**OPATŘENÍ OBECNÉ POVAHY
MĚSTA BOHUMÍN**

Změna č. 5 Územního plánu sídelního útvaru Bohumín

Opatření obecné povahy č. 3/2009

Změny č. 5 územního plánu sídelního útvaru Bohumín

MAPOVÁ SEKCE: 6-7, 5-7

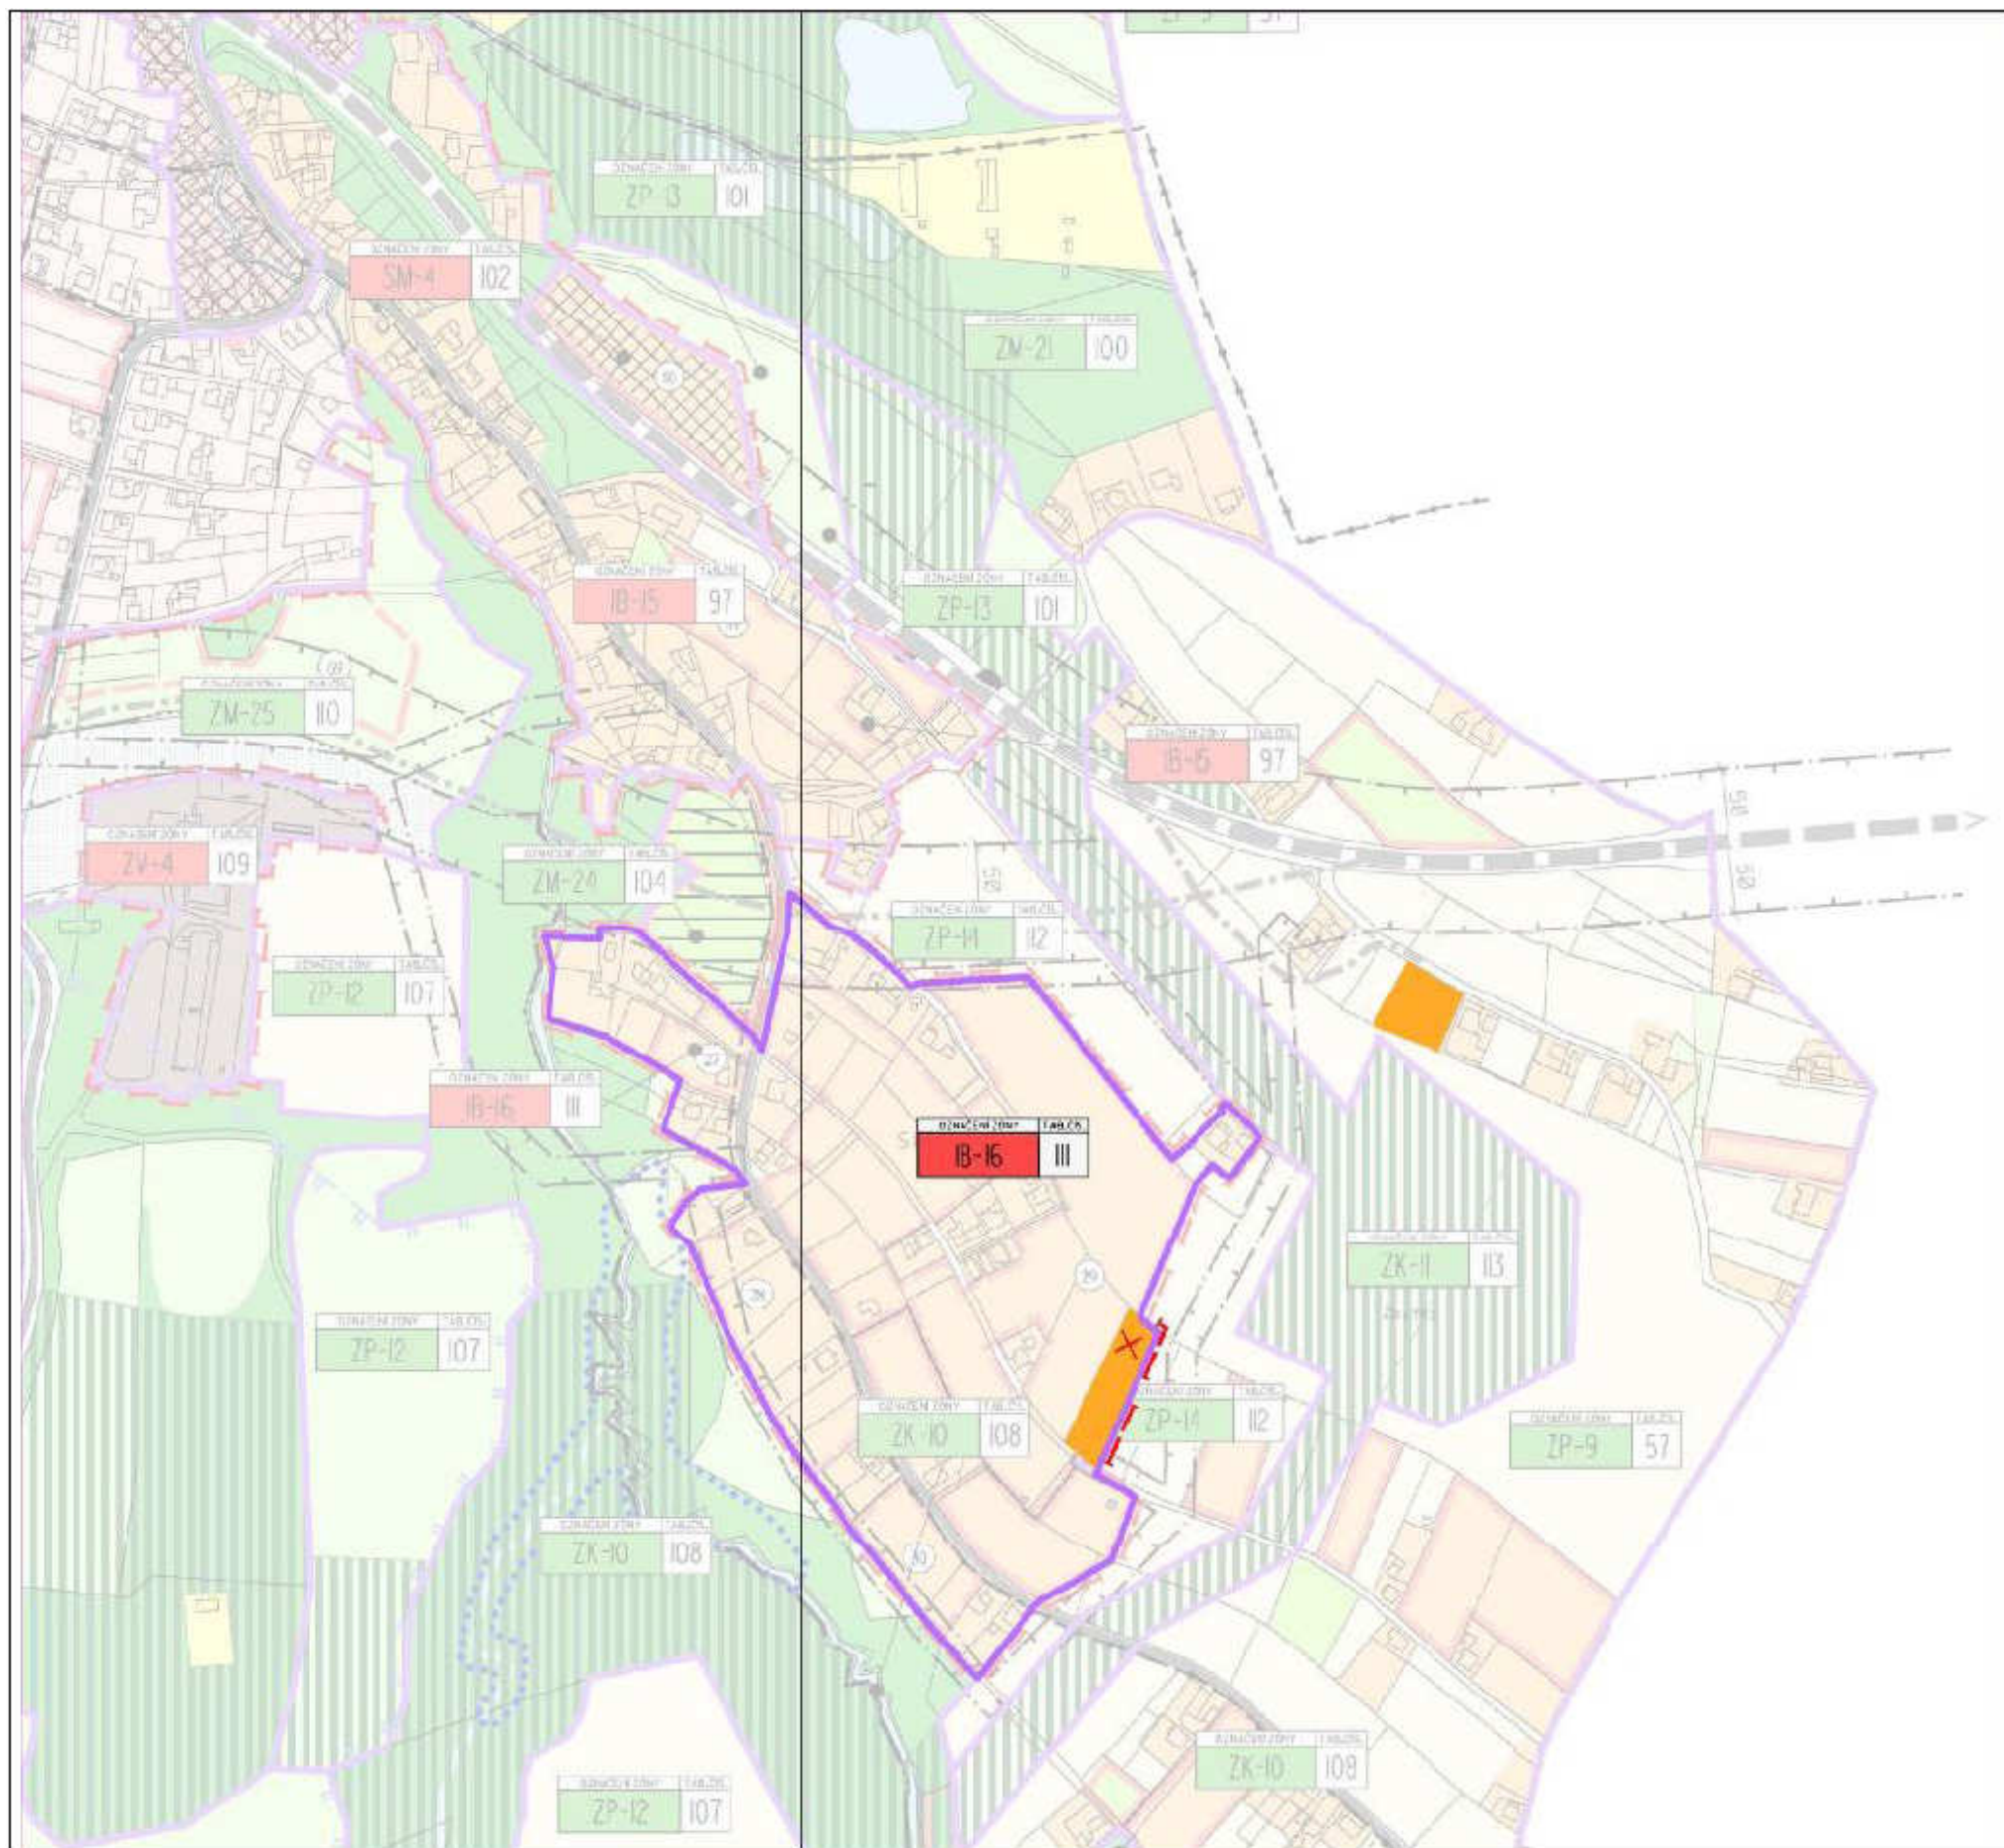
- ZMĚNA VE VYMEZENÍ ZÓNY IB-12
- ZMĚNA VE VYMEZENÍ HRANICE URBANIZOVANÉHO ÚZEMÍ
- VYMEZENÍ NOVE ZÓNY ZM-16

ZMĚNA GRAFICKÉ ČÁSTI:
 VÝKRES:
 B.1.1. NÁVRH ZÓNACE ÚZEMÍ A STANOVENÍ HLAVNÍCH ZÁSAD
 REGULACE FUNKČNÍHO A PROSTOROVÉHO VYUŽITÍ ÚZEMÍ
 MAPOVA SEKCE: 4,7, 5-7 MĚŘITKO: 1:5000
 PŘEDMĚT ZMĚNY:

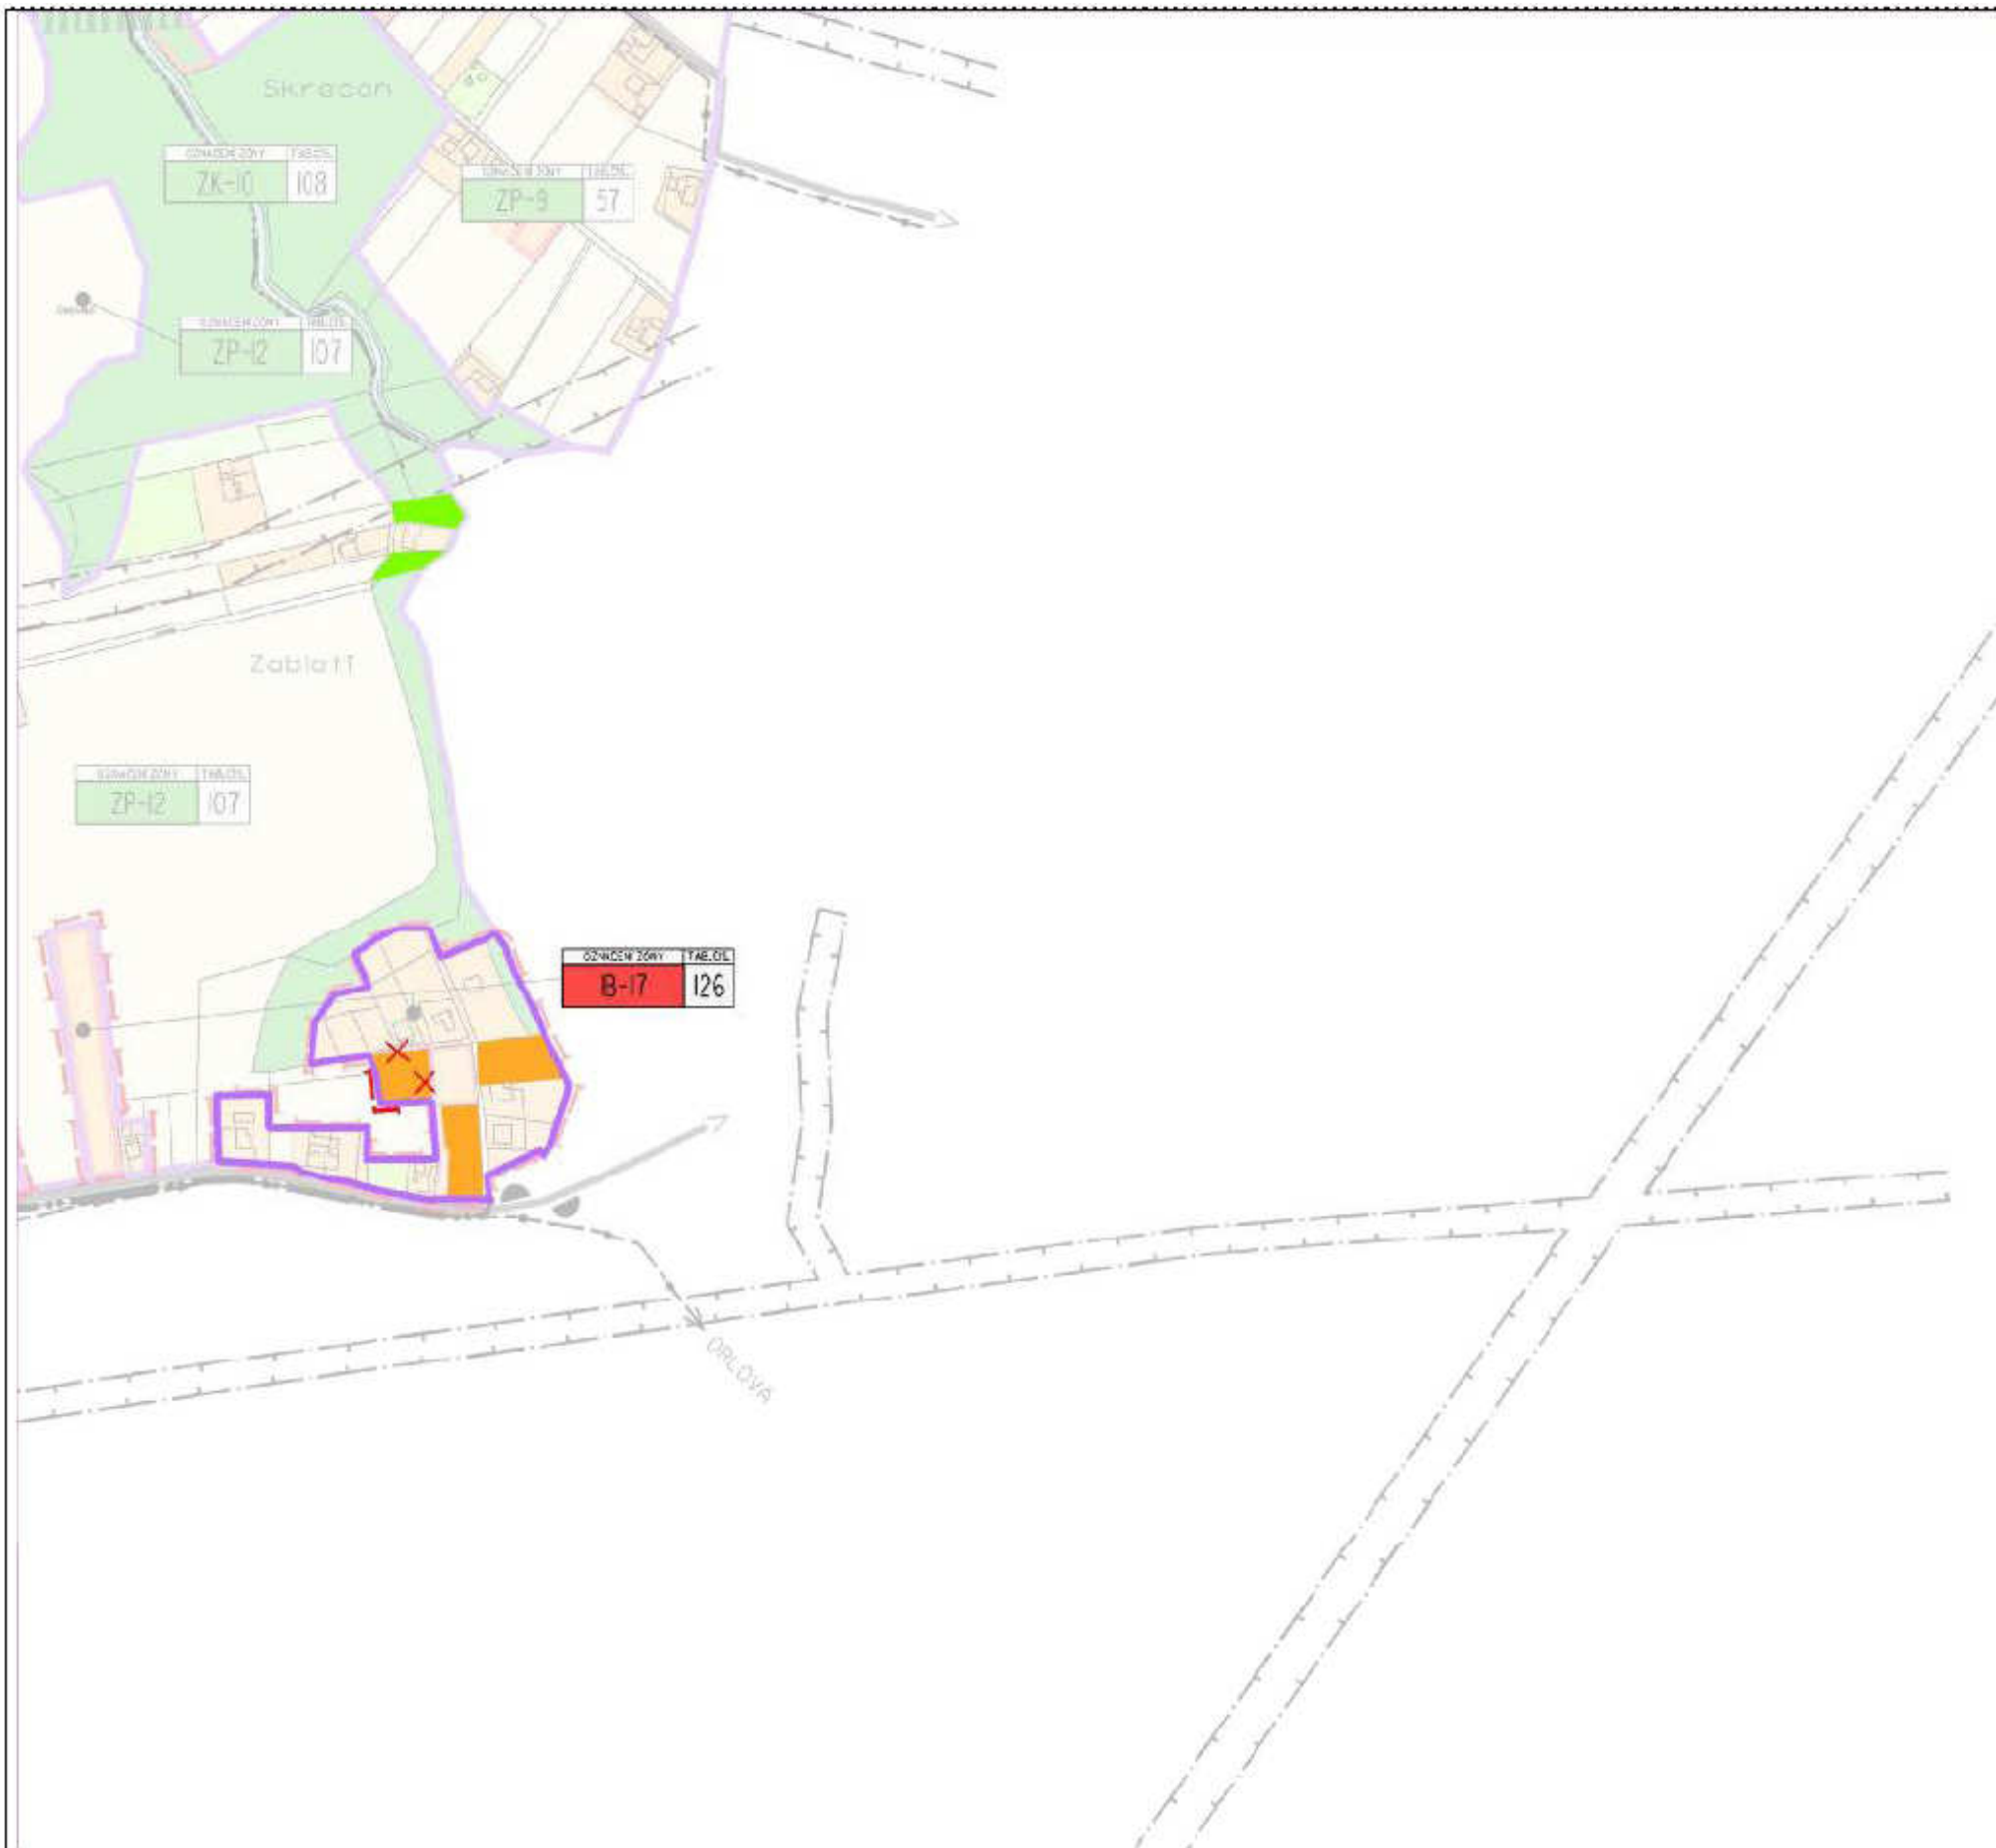
- ZMĚNA VE VYMEZENÍ ZÓNY IB-16
- ZMĚNA VE VYMEZENÍ HRANICE URBANIZOVANÉHO ÚZEMÍ
-

ZMĚNA GRAFICKÉ ČÁSTI:
 VÝKRES:
 B.1.1. NÁVRH ZÓNACE ÚZEMÍ A STANOVENÍ HLAVNÍCH ZÁSAD
 REGULACE FUNKČNÍHO A PROSTOROVÉHO VYUŽITÍ ÚZEMÍ
 MAPOVA SEKCE: 4-8 MERITKO: 1:5000
 PŘEDMĚT ZMĚNY:

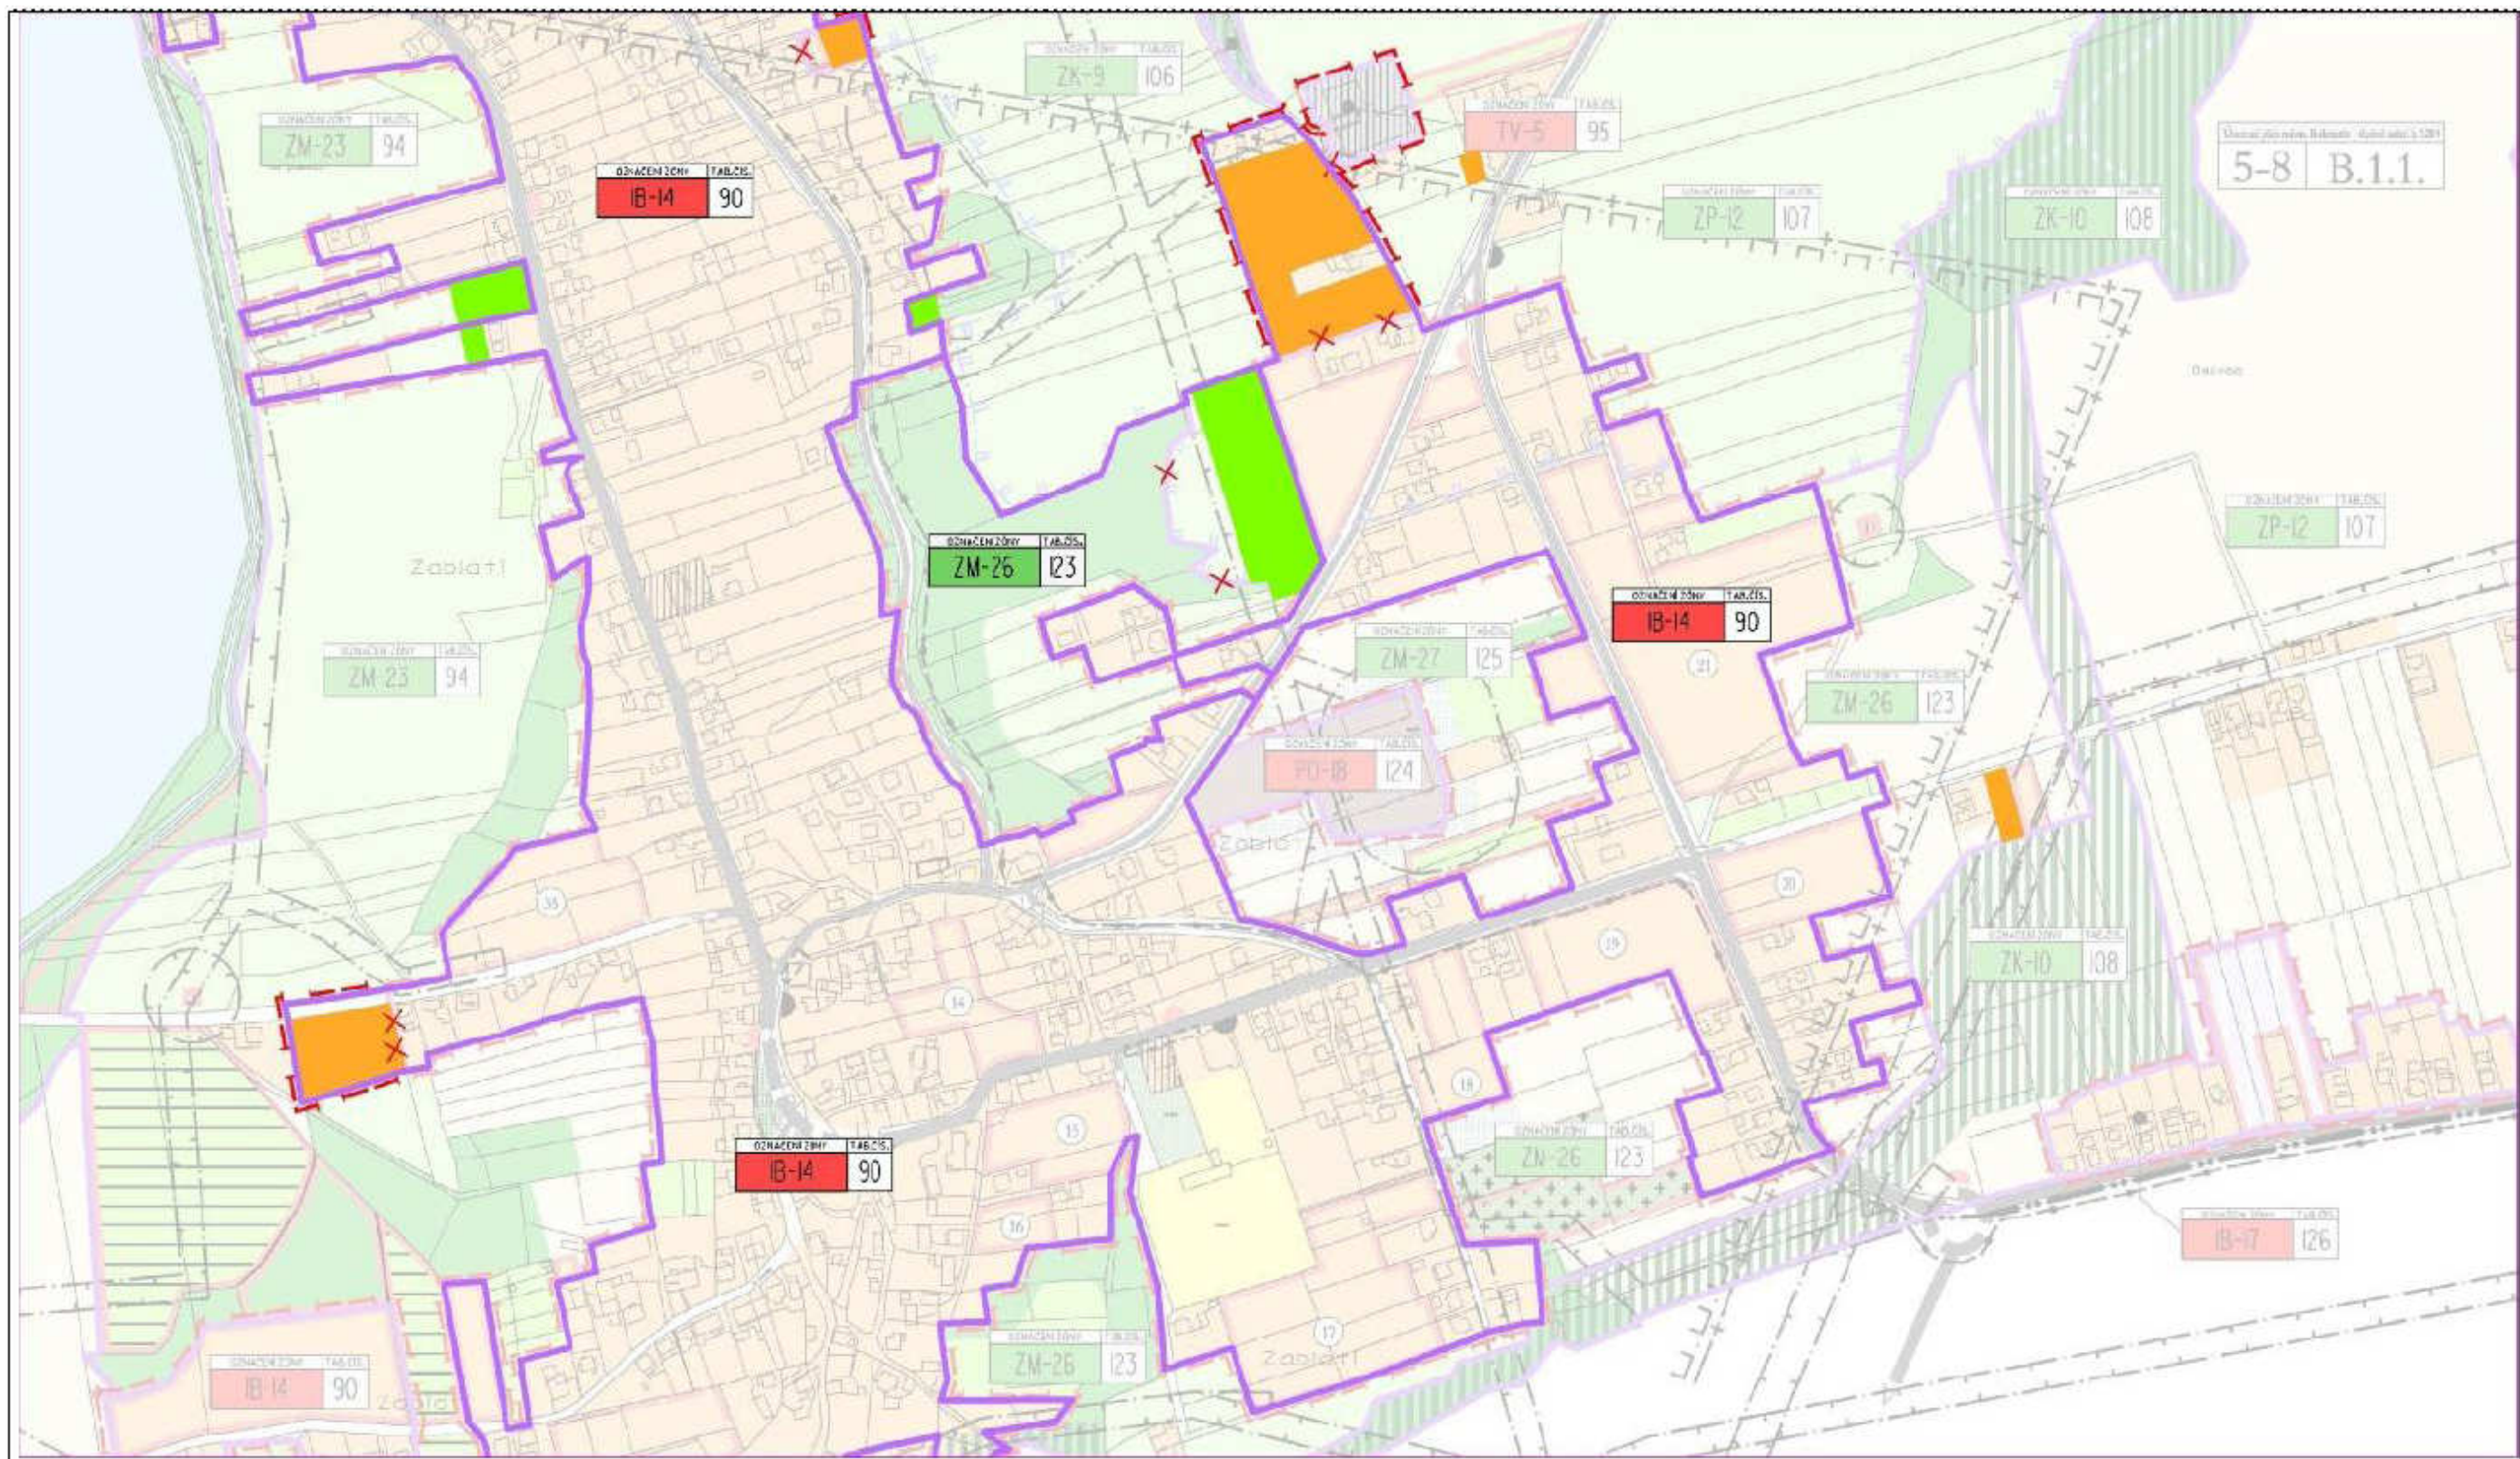
- ZMĚNA VE VYMEZENÍ ZÓNY IB-17
- ZMĚNA VE VYMEZENÍ HRANICE URBANIZOVANÉHO ÚZEMÍ
